Doplňěk technické zprávy v rámci revize DPS č.K1-1, K2-2 dle Smlouvy o dílo ze dne 18.2. 2015 řešící:

<b>Název akce:</b>	<b>Oprava a rekonstrukce areálu klášterů Český Krumlov – část areál bývalého kláštera řádu sv. Kláry</b>
<b>Místo akce:</b>	Český Krumlov, areál mezi ulicemi Latrán a Pivovarská k.ú. Český Krumlov, 622931 <b>p.č.766/1 – K1, K3 p.č.711/1 – K2 p.č.712 – K4 p.č.766/2 – K5</b>
<b>Stavebník:</b>	<b>Město Český Krumlov náměstí Svornosti 1, 381 01 Český Krumlov IČ: 00245836</b>
<b>Partneři projektu:</b>	<b>Městské divadlo Český Krumlov IČ: 65006267 Horní ul. 2, 381 01 Český Krumlov Kontaktní osoba/ředitel: Jan Vozábal Tel.: 602 331 162 E-mail: jan.vozabal@divadlock.cz Manažer projektu: Ing. Kateřina Slavíková Tel.: 602 308 852 E-mail: katerina.slavikova@divadlock.cz</b>
<b>Generální projektant:</b>	<u>Sdružení pro zpracování projektové dokumentace akce opravy a rekonstrukce areálu klášterů Český Krumlov – část areál bývalého kláštera řádu sv. Kláry</u>  <i>Masák &amp; Partner s.r.o.:</i> Ing. arch. Jakub Masák autorizovaný architekt bez specifikace oboru č. autorizace: 03 086 Rooseveltova 39/575, Praha 6, 160 00 tel.: 777 121 003 e-mail: <a href="mailto:masak@masak-par

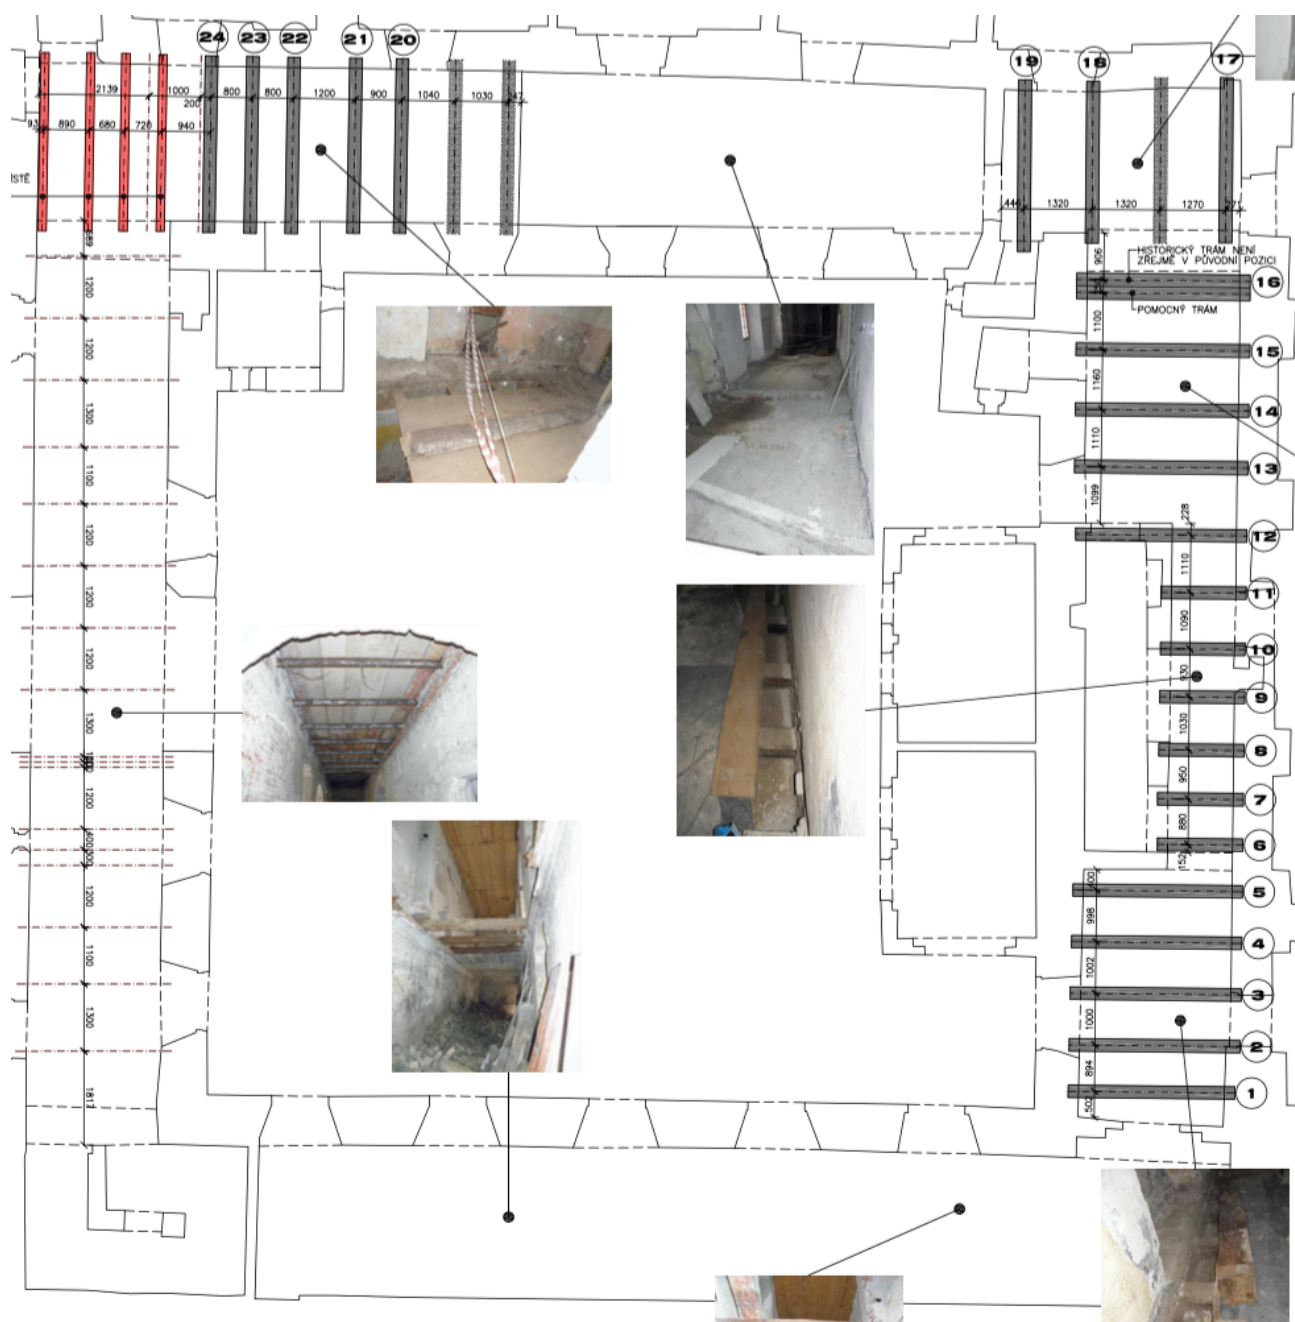
V rámci stavby a návaznosti na objevené gotické sklepy (viz.níže) je navržena úprava výšek nových podlah v části 1.NP (v závorce poznámka s popisem změny):

Výška podlahy v DPS 10/2011	Nově navržená výška
K1-1-014 0,000	+0,150 (z důvodu zastropení
sklepů, v části chodby nově navržená rampa 4,2% od vstupních dveří)	
K1-1-015 +0,250	+0,150
K1-1-016 +0,250 (prkenná)	+0,150 (cihelná dlažba)
K1-1-017a +0,250	+0,150
K1-1-017b +0,250	+0,150
K1-1-018 +0,250	+0,150
K1-1-020 +0,250 (prkenná)	+0,150 (cihelná dlažba)
	+0,300 (cihelná dlažba – schod
	z důvodu klenebního pásu
	v podlaze)
K1-1-021 +0,250	+0,150
K1-1-022 +0,250	+0,150
K1-1-025 +0,020 (prkenná)	+0,200 (z důvodu zastropení
sklepů, cihelná dlažba)

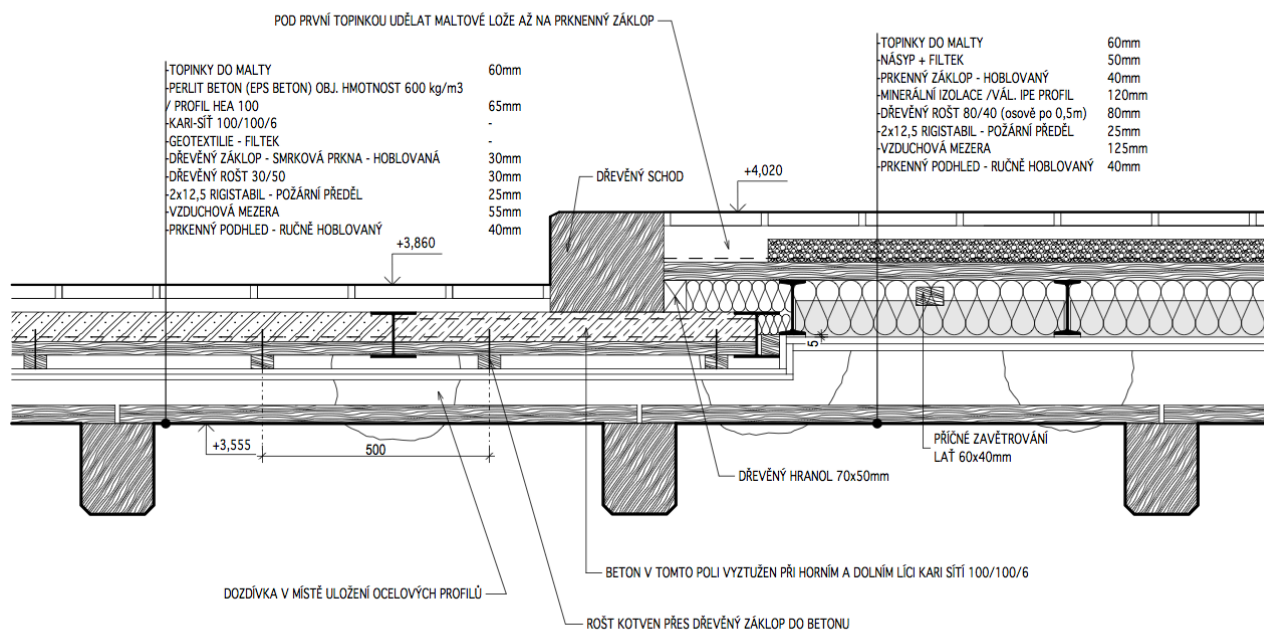
Gotické trámy nejsou na navrhovaný provoz unosné. Z tohoto důvodu je nutné nad nim realizovat novou stropní konstrukci, která bude zároveň požárním předělem mezi požárními úseky. Stropní konstrukce je navržena z ocelových I profilů. V místě stropních trámů č.20 – 24 je navržena snížená skladba:

Snížená skladba je z důvodů návazností výškových úrovních podlah 2.NP, schodiště a bezbariérového přístupu z výtahu do mj. sloupového sálu. Zároveň je nutné v této části z technologických důvodů tyto trámy osadit o cca 50 mm níže z důvodu realizace požárního předělu, který musí být ze spodní strany řádně přestěrkován.

Řešení v místě schodišťové stěny:

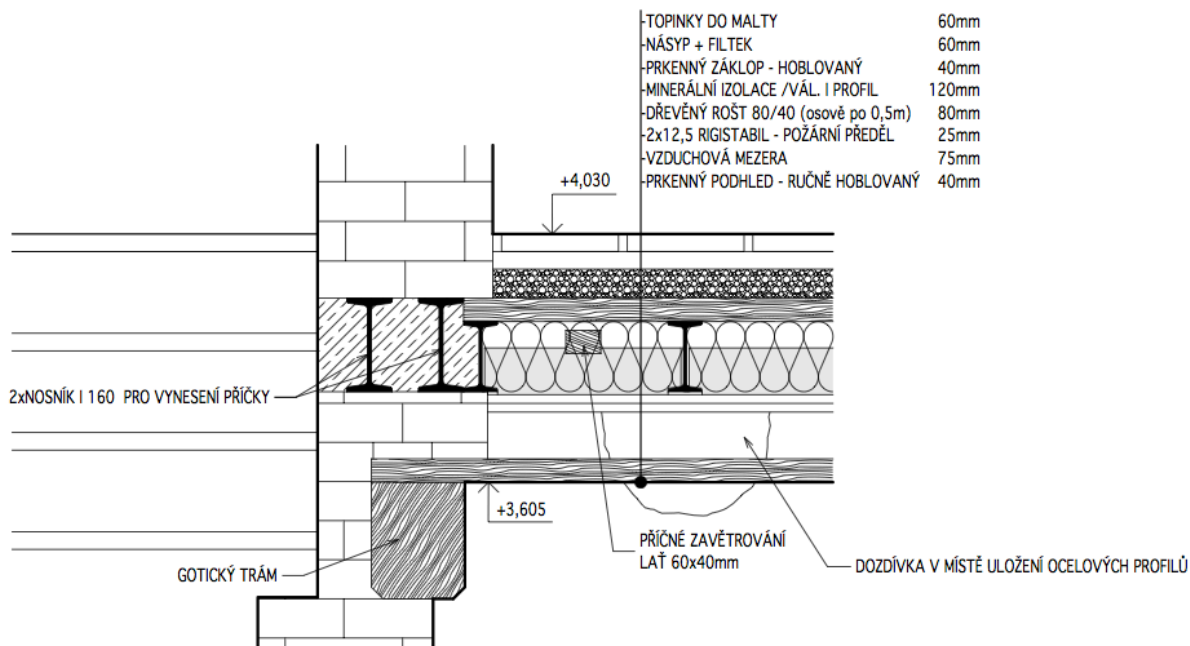
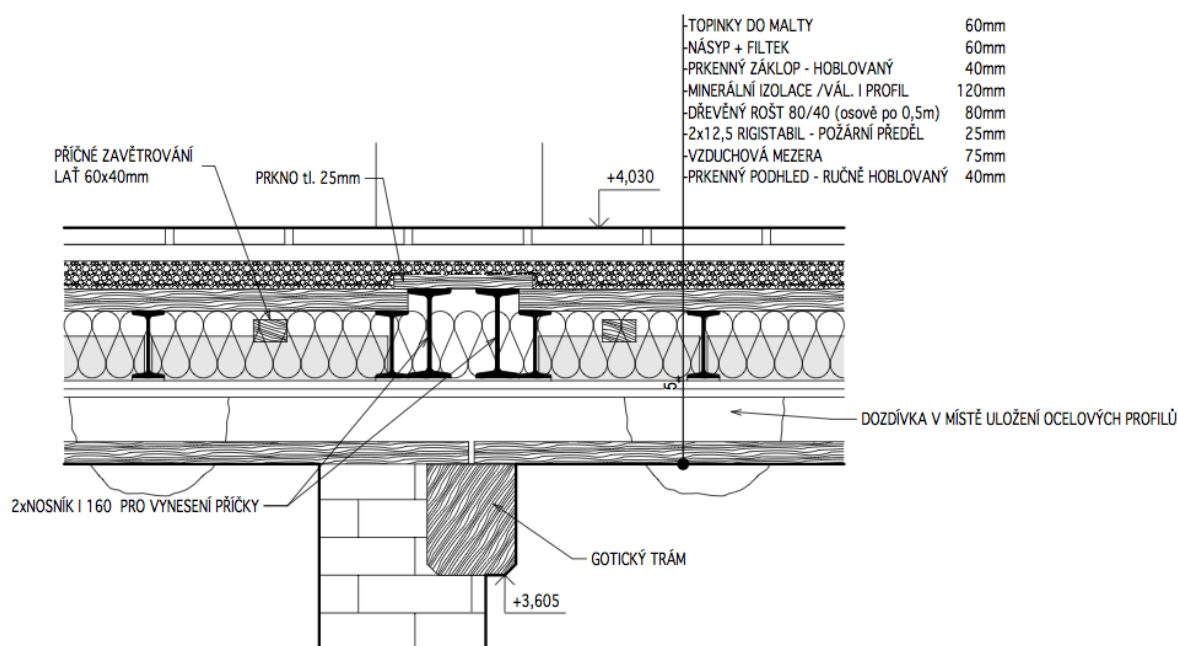
Detail vyvšení trámů č.17 – 19 z důvodu špatné únosnosti i po restaurování a vložení protéz:
